Ref.: "Licitación 2018LN-000001-01, CONSTRUCCIÓN DEL CENTRO DE FORMACIÓN TÉCNICA DE COLORADO"

ASUNTO: Solicitud de Aclaración.

"3.16 SUMINISTROS

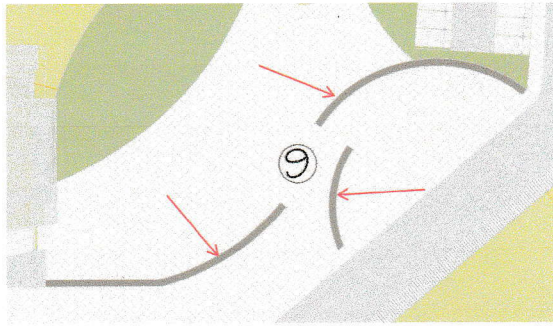
En este caso favor indicar si el monto por lastre se debe incluir en la oferta y posteriormente se debe rebajar durante el proceso constructivo o si la oferta no debe incluir del todo el costo del lastre indicado.

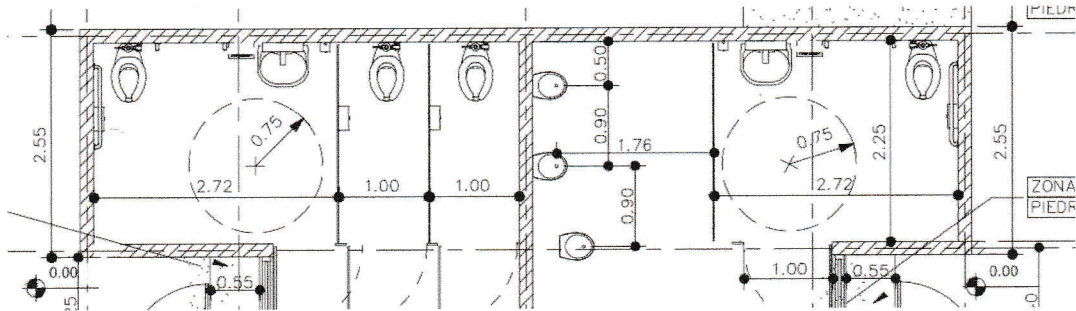
9. Favor indicar que son los elementos señalados en la siguiente imagen y brindar el detalle:

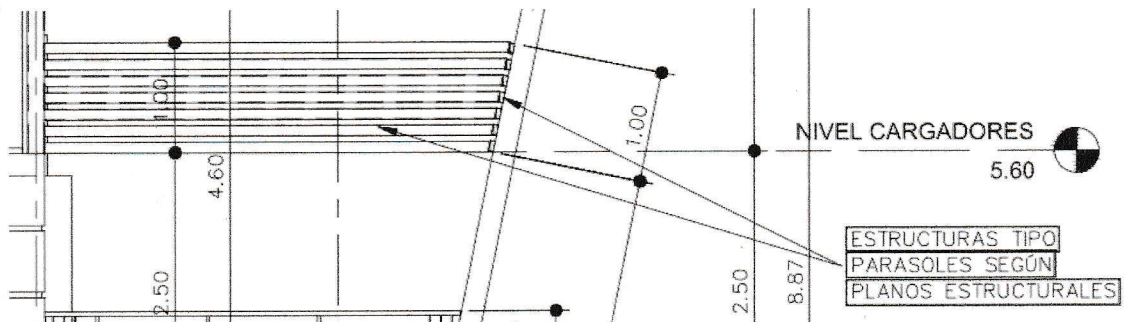
11. Qué tipo de accesorios se deben instalar en las duchas de los baños?

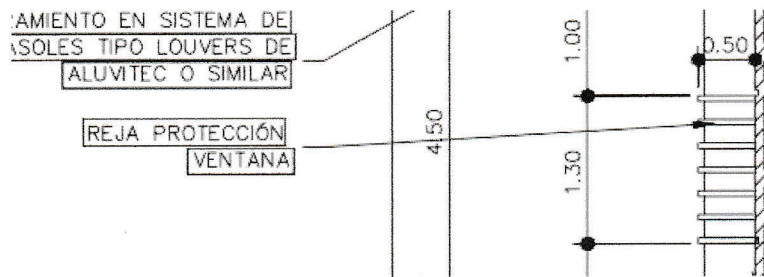
16. Favor enviar detalle de los elementos tipo parasoles metálicos o lo indicado como "cerramiento según planos estructurales" indicados en el Modulo Administrativo, en el Módulo de Aulas, Batería de Servicios Sanitarios y Enfermería.
